Рабочая группа по пассивной безопасности

Правила № 44 (детские удерживающие системы)

Предложение по дополнению 7 к поправкам серии 04

Представлено экспертом от Франции*

Устройство приложения нагрузки

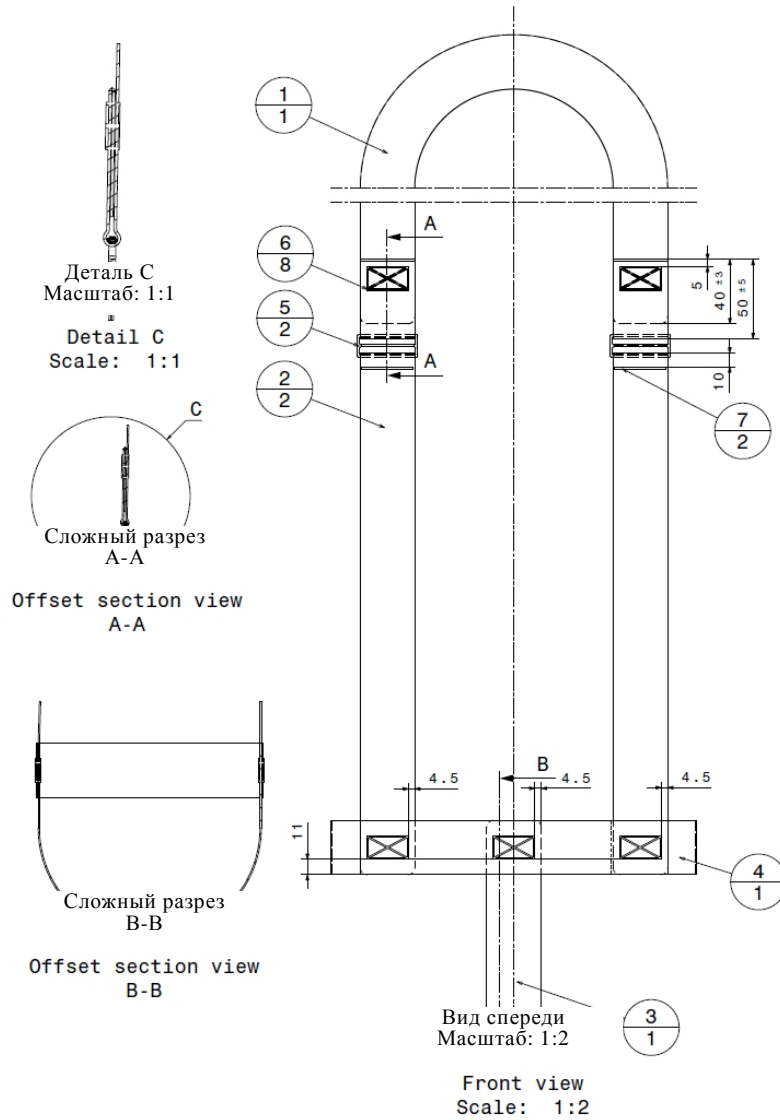
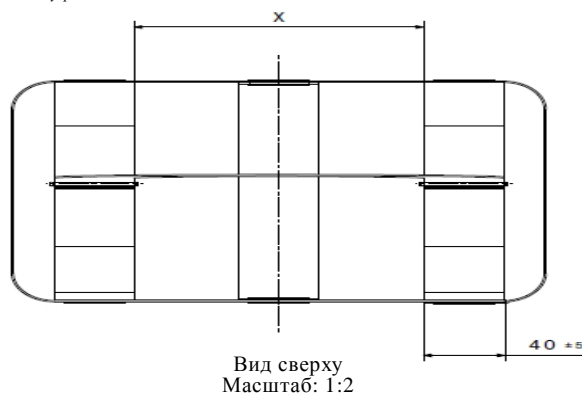
"8.1.2.3 В этом статическом перевернутом положении вертикально вниз в плоскости, перпендикулярной оси вращения манекена, с использованием устройства приложения нагрузки, описанного в приложении 23, прилагают общую нагрузку, в [5] превышающую массу манекена. Нагрузку прилагают со скоростью не более [400 мм/мин]. Сохраняют предписанную максимальную нагрузку в течение [30 -0/+5] секунд.

Включить новое приложение 23 следующего содержания:
